### 改善箇所説明図③

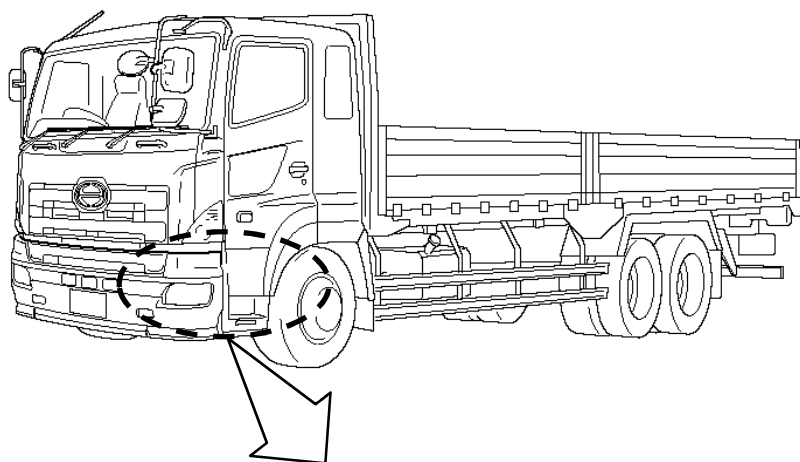
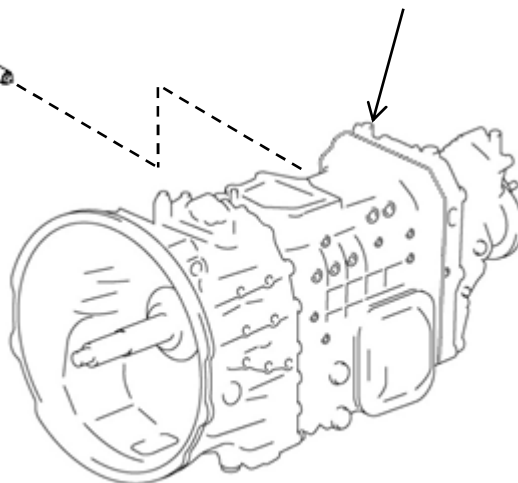
大型トラックにおいて、車速センサ内部の熱膨張に対する検討が不足していたため、高温時に構成部品どうしが干渉することで素子ハンダ部に過大な力が加わることがある。そのため、素子ハンダ部に亀裂が生じ、素子ハンダ部が導通不良となり、警告灯が点灯するとともに自動変速不良や速度計の指示不良となるおそれがある。

全車両、車速センサを対策品に交換する。

識別：改善済車両にはネームプレートに黄色ペイントを塗布する。
